Modernisierung Schulzentrum Coesfeld

Optimierungsmöglichkeiten auf Grundlage der Kombination 1
„Basis“ unter Berücksichtigung der Vorschläge der Schulen
vom 16./23. Juli 2019

18395_Schulzentrum_Coesfeld_ Ergebnisse und Empfehlungen zu Vorschlag Schulen

Ergebnis und Empfehlung – 1. Obergeschoss Bauteil 6

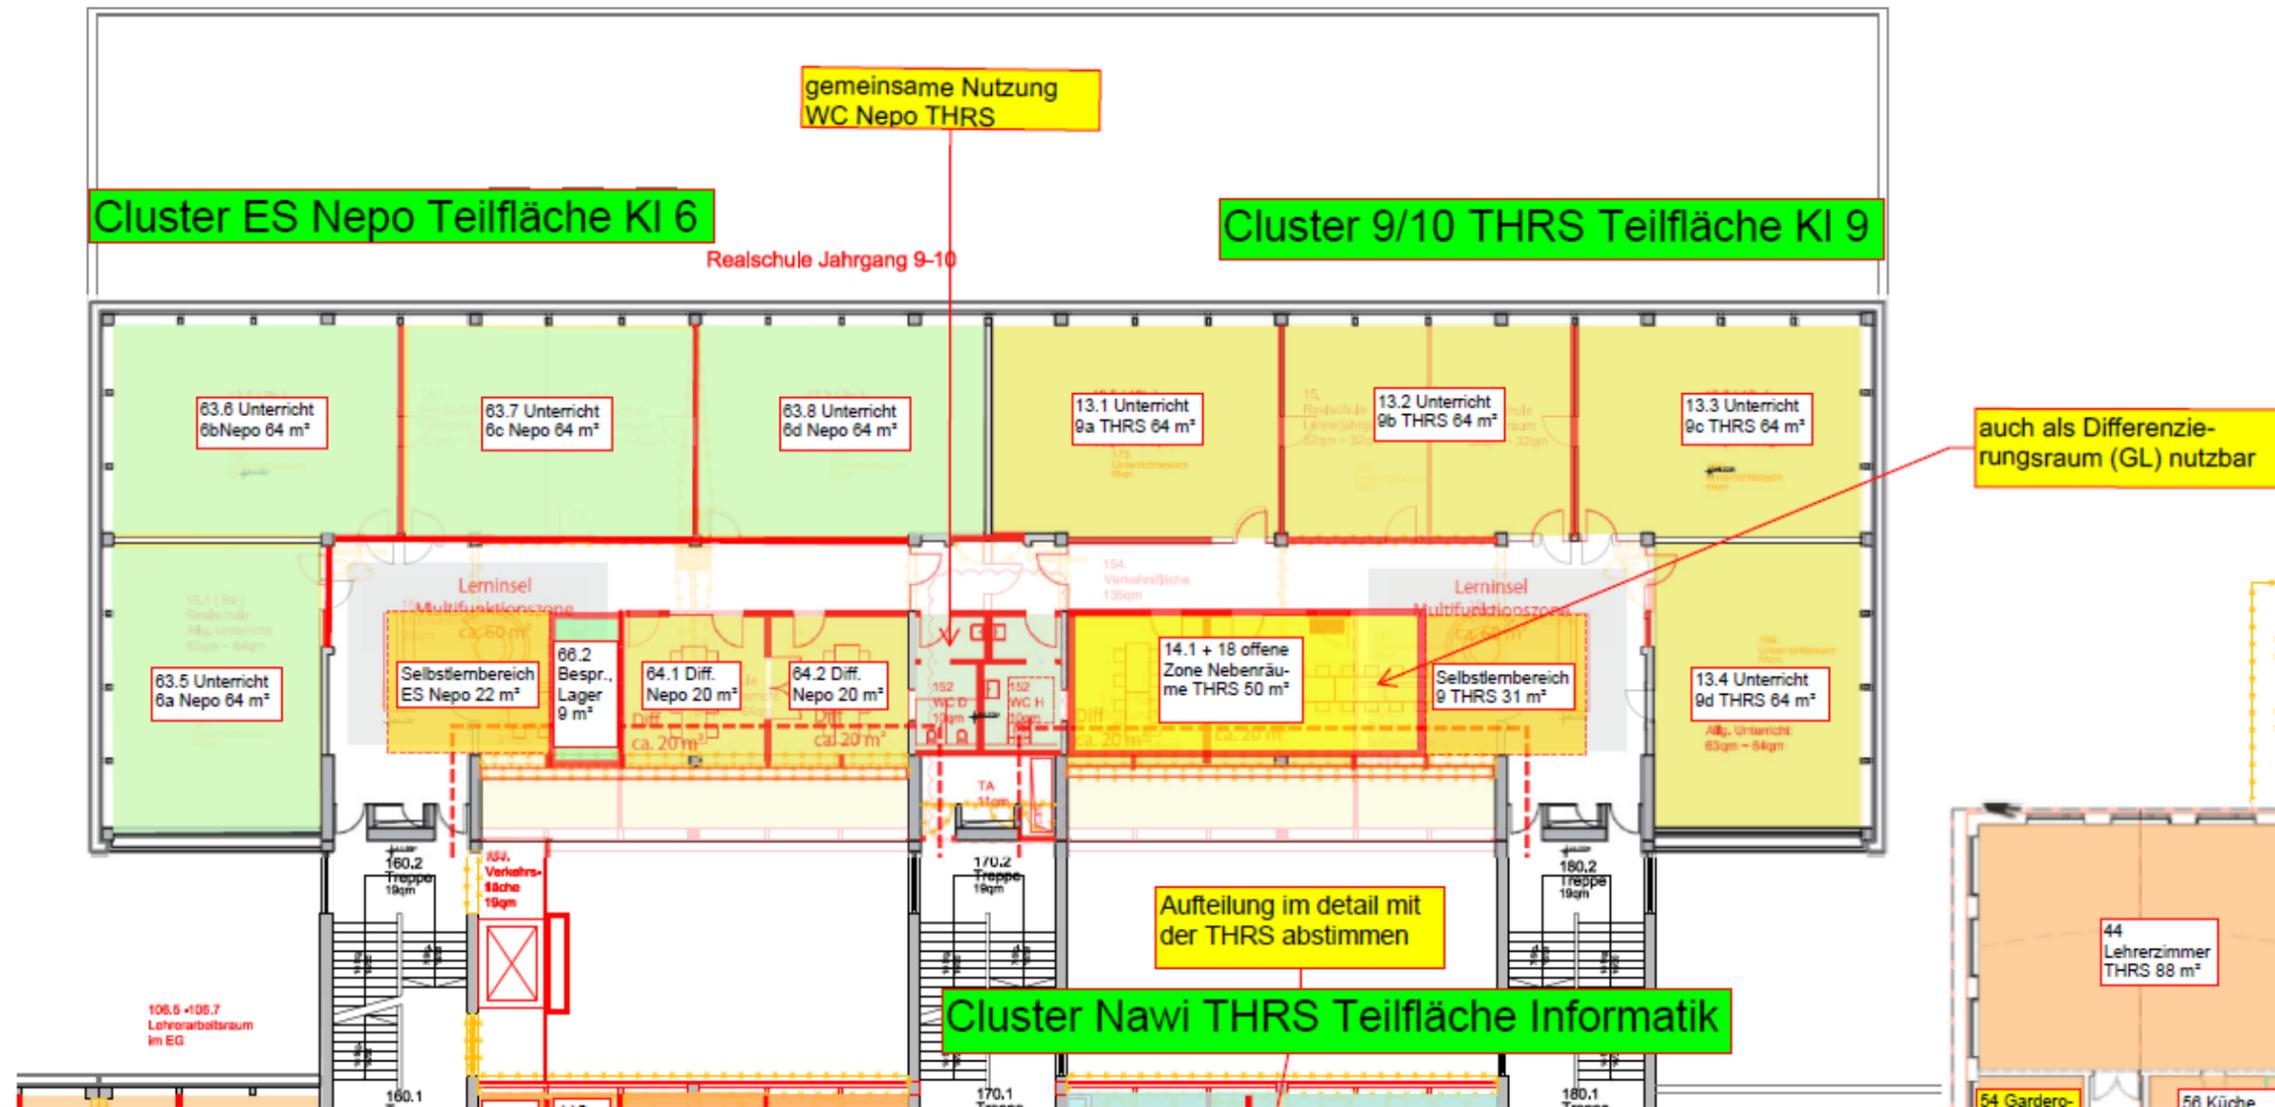
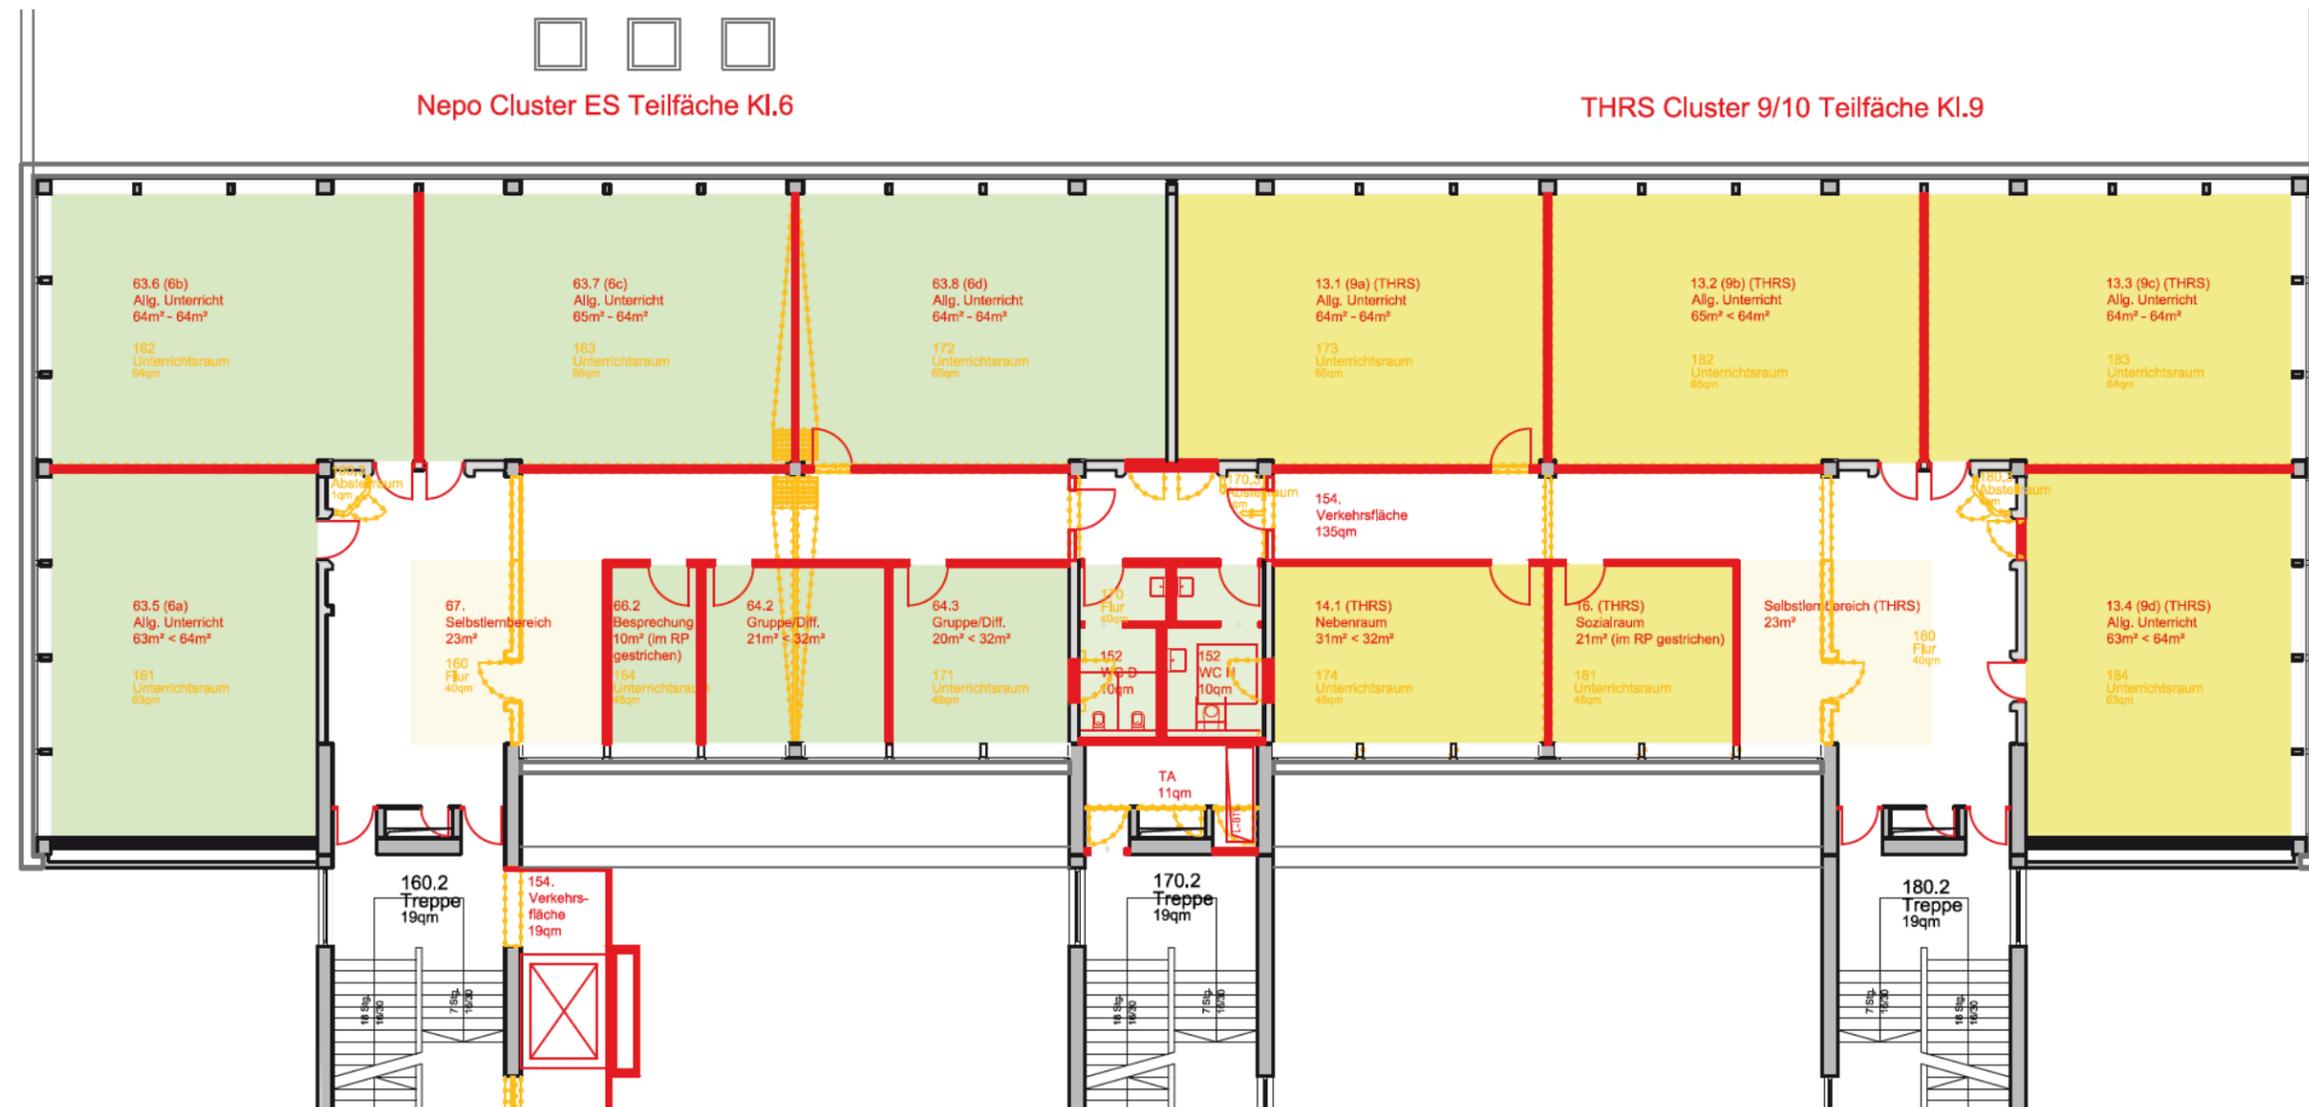
Vorschlag Schulen – 1. Obergeschoss Bauteil 6

Analyse und Bewertung - Modul 11 – Treppe Schulstraße zu 1. Obergeschoss

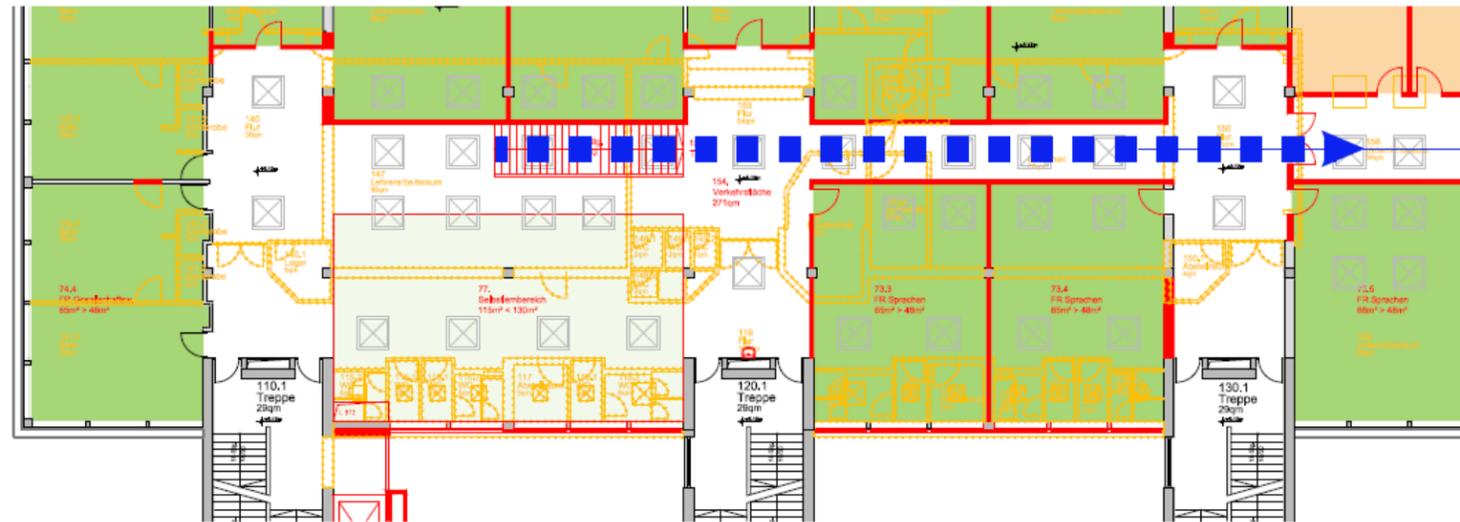
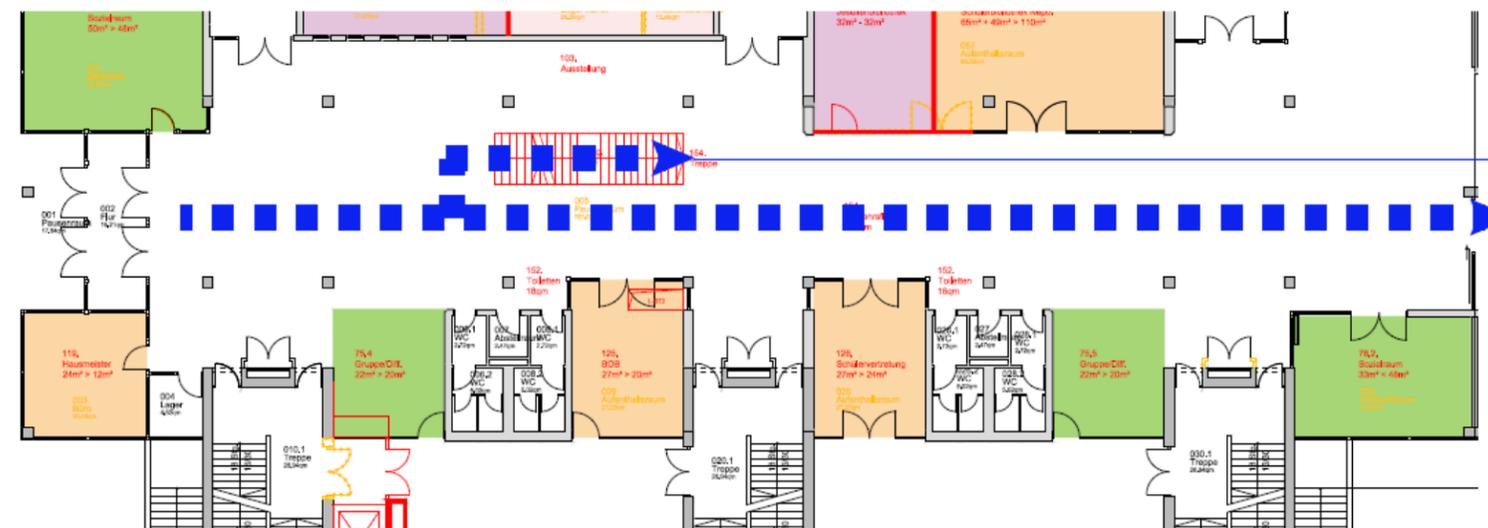
- Treppe Schulstraße neu
- direkte Verbindung Schulstraße EG zu 1.OG
- Entlastung Haupttreppenräume (Durchmischung)

Kosten über „Kombination 1 - Basis“ nicht abgedeckt
